УКАЗАНИЕ

08.11.2005г. № 1247/1613

Шифр АБ 137

Об изменении схемы включения станционного реле
направления в схемах изменения направления
движения при АБ

Рисунок 1

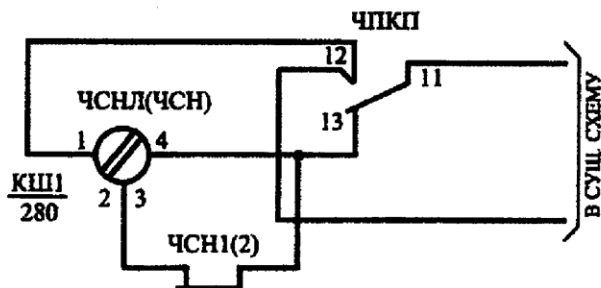
На ряде железных дорог при длине перегонов более 25км для схем смены направления с установкой в проводах Н, ОН на перегоне реле Н типа КШ1-80 и на станции реле КШ1-280 имели место случаи самопроизвольной установки станции отправления на прием при попытке сменить направление и обрыве проводов Н, ОН.

Это происходит в результате переходного процесса в цепи Н, ОН за счет энергии, накопленной в емкости линии и индуктивности реле Н при большом их количестве.

После проведения испытаний на ряде дорог Департамент автоматики и телемеханики принял решение для исключения этого явления на перегонах протяженностью более 25км на станционном линейном реле направления ЧСНЛ (НСНЛ), ЧСН (НСН) типа КШ1-280 шунтировать одну обмотку фронтным контактом реле ЧСН1, ЧСН2 (НСН1, НСН2), являющегося повторителем реле ЧСНЛ (НСНЛ), ЧСН (НСН), см. рисунок 1.

Учитывая большую длину линии и большое количество реле типа КШ1-80 на перегоне, ток в линии должен быть установлен не более 55мА, а напряжение источника питания не более 250 В.
